Oggetto: [ID: 8470] – Comuni di Castellaneta (TA) e Laterza (TA) – Progetto denominato “GOBETTO SOLARE” per la costruzione e l’esercizio di un impianto Agrovoltaiico e relative opere di connessione alla RTN nei Comuni di Castellaneta (TA) e Laterza (TA), di potenza DC 55,62 MW e AC 48,20. Procedura: Valutazione di Impatto Ambientale ai sensi dell’art. 23 del D.lgs. n. 152/2006- Proponente: Società GOBETTO SOLARE S.r.l. Parere tecnico-istruttorio della Soprintendenza Speciale per il Piano Nazionale di Ripresa e Resilienza.

Controdeduzioni di GOBETTO SOLARE S.r.l. e richiesta di accesso agli atti ai sensi della L. n. 241/1990

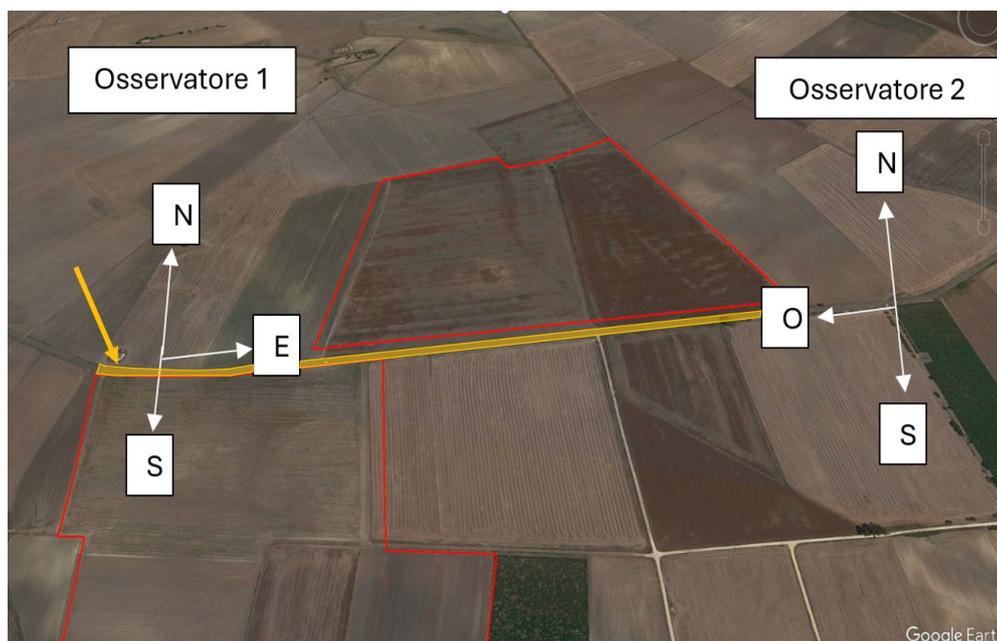
La Soprintendenza nazionale per il patrimonio culturale subacqueo, secondo quanto riferisce il parere negativo in commento, avrebbe segnalato che *“rileva l’interferenza del cavidotto interrato MT con il **Regio Tratturo martinese** che rappresenta espressione di vestigia e tracce di remote civiltà passate ed è sottoposto a vincolo con DM del 22.12.1983. I campi interessati dall’impianto del fotovoltaico si collocano a ridosso di questo percorso viario, così come visibile dalla Carta del rischio archeologico (Elaborato 5X94018_Documentazione Specialistica_04)”*. Come tale, la SSPNRR ha evidenziato che *“i tratti di proprietà pubblica”* del tratturo Martinese *“in base al Quadro di Assetto dei Tratturi approvato con DGR n. 819 del 2/05/2019 ... sono stati riconosciuti di classe A”*, ossia come ricadenti nella casistica di cui alla lett. a) dell’articolo 6, comma 1, l.r. n. 4/2013: *“... tratturi che conservano l’originaria consistenza o che possono essere alla stessa recuperati, da conservare e valorizzare per il loro attuale interesse storico, archeologico e turistico-ricreativo”*.

In via preliminare è opportuno evidenziare, tuttavia, che **il tratturo in questione, nell’intero tratto posto nelle vicinanze dell’area di Progetto, risulta ad oggi interamente coperto dalla strada provinciale SP 22 e dunque di fatto destinato ad un’infrastruttura stradale pubblica, per una larghezza tra l’altro evidentemente superiore all’eventuale sedime originario e consistenza del tratturo in questione, non valutabile né percepibile.**

Si segnala, in proposito, che l’avvenuta (ed ormai di fatto irreversibile) realizzazione strada carrabile asfaltata sul vecchio tracciato del tratturo (oltre alla presenza di eventuali sottoservizi) ne ha compromesso la sottostante integrità per almeno 60-80 cm, attraverso la realizzazione del tappetino d’usura, del binder in asfalto bituminoso e della fondazione stradale in material lapideo compattato.

Individuazione aree idonee ai sensi dell'art.20 c.8 lett. c-quater) d.lgs. 199/2021 riportata nel Parere (Elaborazione GIS della SSPNRR)

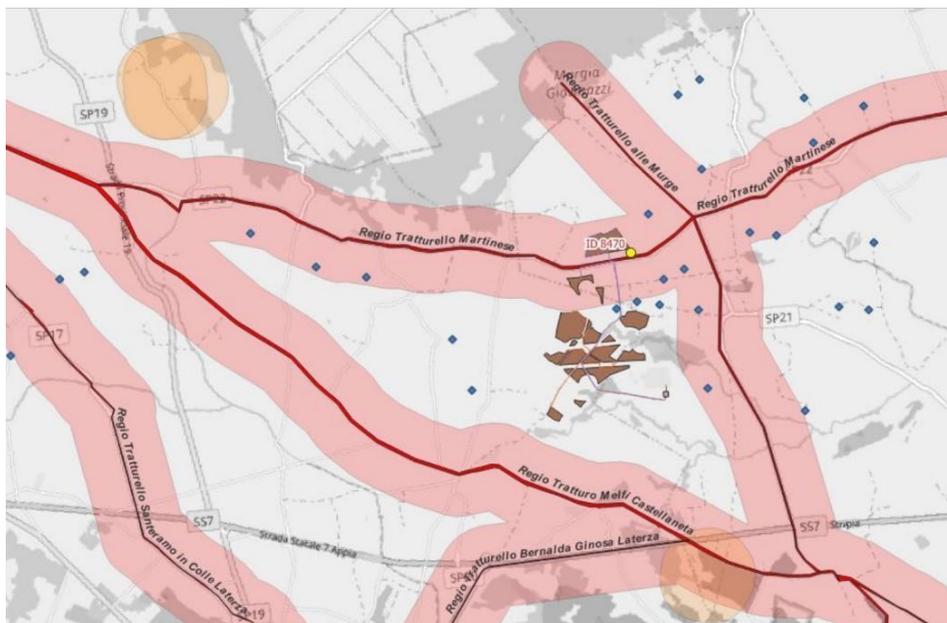
Poiché il Regio Tratturo Martinese nel tratto considerato non riveste più alcun interesse archeologico, per automatica sussunzione nella categoria b) di cui all'articolo 6, comma 1, l.r. n. 4/2013, **neppure si pone la questione sollevata dalla SSPNRR in merito alla interferenza del progetto con la buffer zone che si creerebbe invece in presenza di un bene oggetto di vincolo archeologico ai sensi della Parte II del d.lgs. n. 42/2004.** Nel parere in commento, infatti, la SSPNRR sosteneva che *“il progetto in argomento non è ricompreso tra le aree individuate come idonee in quanto, come già evidenziato nel presente parere, l'intervento (sottocampi 1 e 2) rientra nell'area buffer di 500 metri dal vincolo archeologico del Regio Tratturello Martinese, tutelato con D.M. del 22.12.1983 [...] Inoltre si rileva anche l'interferenza diretta del cavidotto di connessione con il Regio Tratturello Martinese”.*

Il venir meno dell'interesse archeologico associato alla porzione di tratturo in discussione ha comportato, tuttavia, anche il venir meno di qualsivoglia *buffer zone* legata alla presenza di beni oggetto di vincolo archeologico. **Di talché l'area di impianto, in realtà, risulta essere totalmente idonea alla costruzione di impianti fotovoltaici ai sensi dell'articolo 20, comma 8, lett. c-quater), d.lgs. n. 199/2021.** Si sottolinea, peraltro, che l'ubicazione del cavidotto interrato risulta irrilevante nel caso di specie, posto che, ai sensi dell'art. 22, comma 1-ter d.lgs. n. 199/2021 "La disciplina di cui al comma 1 [relativa alle aree idonee ex lege – ndr] **si applica altresì, indipendentemente dalla loro ubicazione, alle infrastrutture elettriche interrate di connessione degli impianti di cui medesimo comma 1**".

Componente idrologica del PPTR riportata in celeste e recinzioni indicate con le frecce

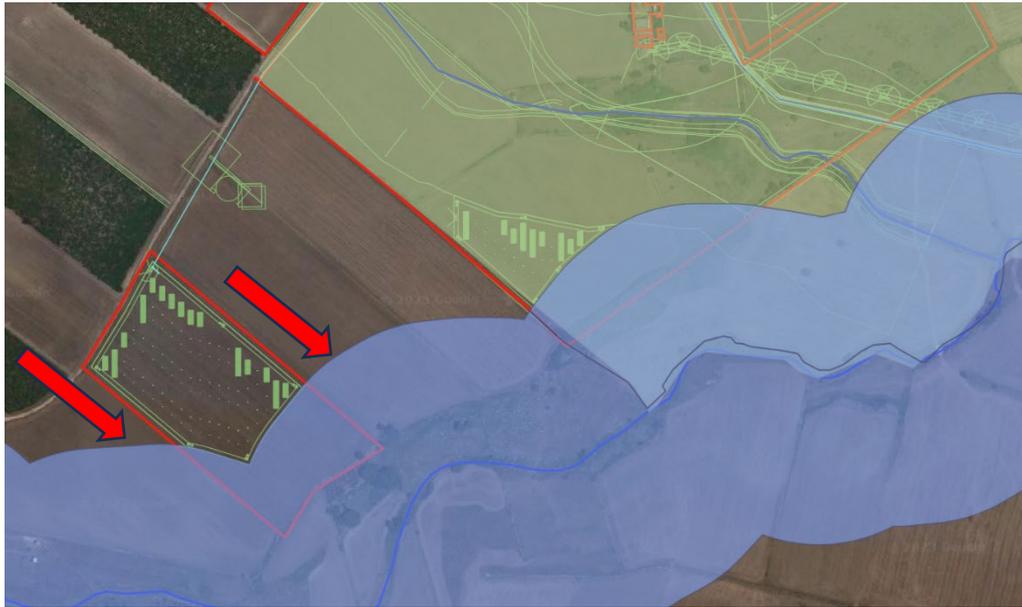
BP-Fiumi, torrenti, corsi d'acqua iscritti negli elenchi delle acque pubbliche (150 m). Si precisa che i sottocampi 9 e 10 (corrispondenti alle aree impegnate fisicamente dall'impianto e recintate e non alle aree catastali ricadenti all'interno dell'appezzamento di terreno di proprietà) non ricadono nella fascia di rispetto di 150 m del *"Fiume Lama di Castellaneta e Vallone Santa Maria"*. **La recinzione dei sottocampi è posta, invece, esattamente al limite della fascia di rispetto ossia alla distanza di 150 m dall'alveo fluviale nel pieno rispetto del PPTR**, come risulta dall'elaborato sottostante.

Con riferimento all'asserito contrasto "con le prescrizioni di cui all'art. 46 del D.lgs. 42/2004 [rectius, NTA del PPTR]", si precisa che sull'area interessata dalla componente idrogeologica suddetta è prevista la sola realizzazione del cavidotto interrato, che non solo non rappresenta evidentemente un'opera edilizia né un'ipotesi di "trasformazione profonda dei suoli", ma risulta addirittura conforme a quanto previsto dalla medesima disposizione del PPTR, che fa espressamente salva la realizzazione di opere di rete interrate ("è fatta eccezione nelle sole aree prive di qualsiasi viabilità, per le opere elettriche in media e bassa tensione necessarie agli allacciamenti delle forniture di energia elettrica; sono invece ammissibili tutti gli impianti a rete se interrati sotto strada esistente ovvero in attraversamento trasversale utilizzando tecniche non invasive che interessino il percorso più breve possibile"; cfr. art. 46, comma 2, lett. a10) NTA PPTR).
